改善箇所説明図：尿素SCR支持ブラケット取付ボルト

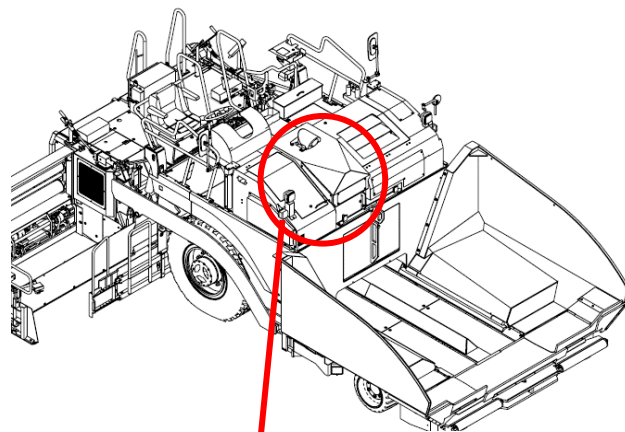
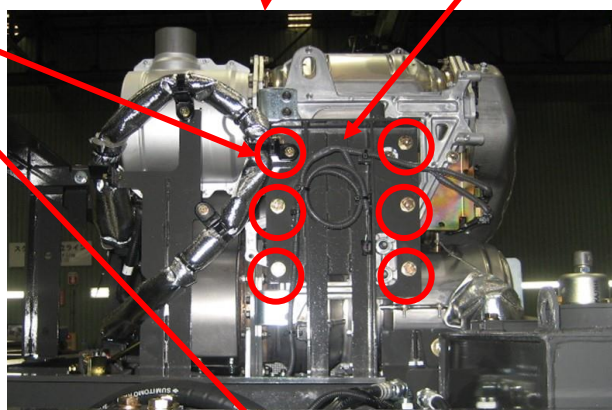
基準不具合発生箇所

アスファルトフィニッシャにおいて、尿素SCR支持ブラケットの取付けボルトが不適切なため、そのままの状態で使用を続けると、尿素SCRが取付けフレームより脱落するおそれがある。

全車両、当該取付ボルトを点検し、不適切なボルトが使用されている場合は、正規品ボルトに交換する。

識別：対策完了車については、中央ボンネット後面に白ペイントでマーキングする。
